女川原子力発電所第2号機 工事計画審査資料	
資料番号	02-工-B-19-0054_改 14
提出年月日	2021年11月12日

02-工-B-19-0054_改 13 (2021年11月10日提出) からの変更箇所のみ抜粋

VI-2-1-1-別添1 地下水位低下設備の設計方針

2021年11月
東北電力株式会社

図 3-3 地下水位低下設備の制御及び電源系統図

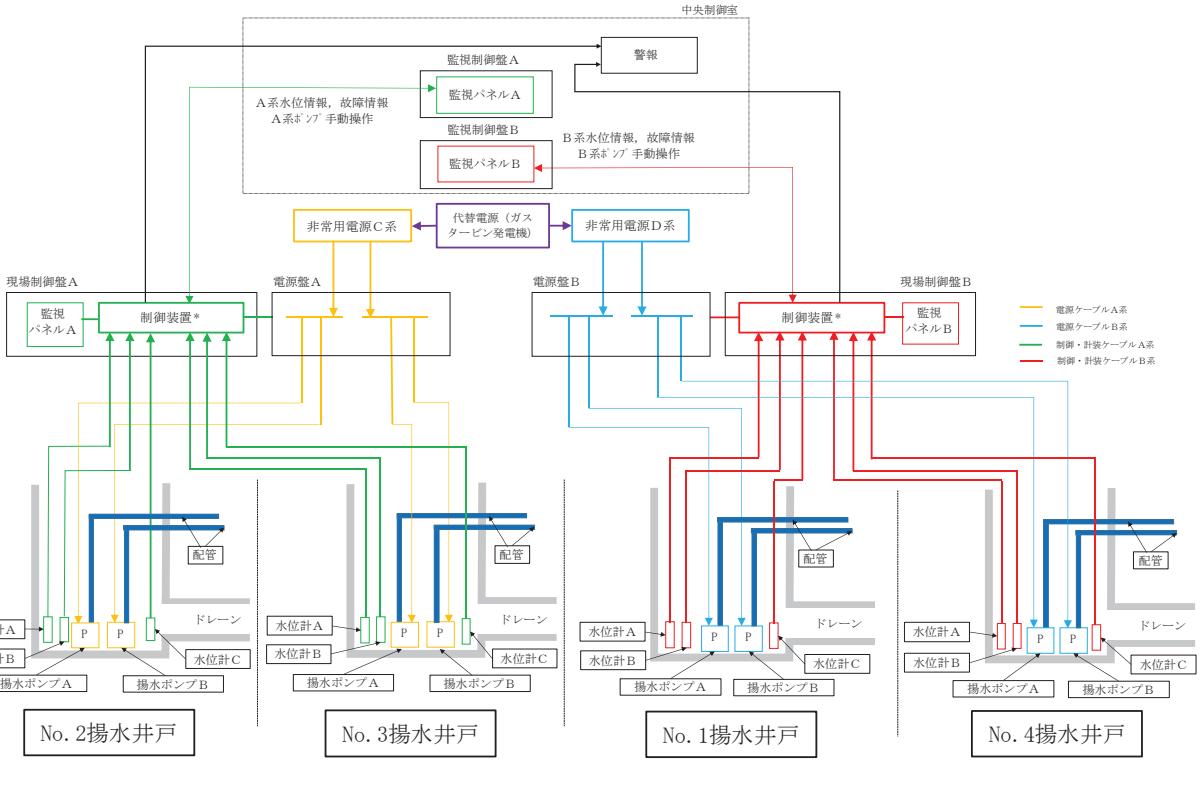
: 変更箇所
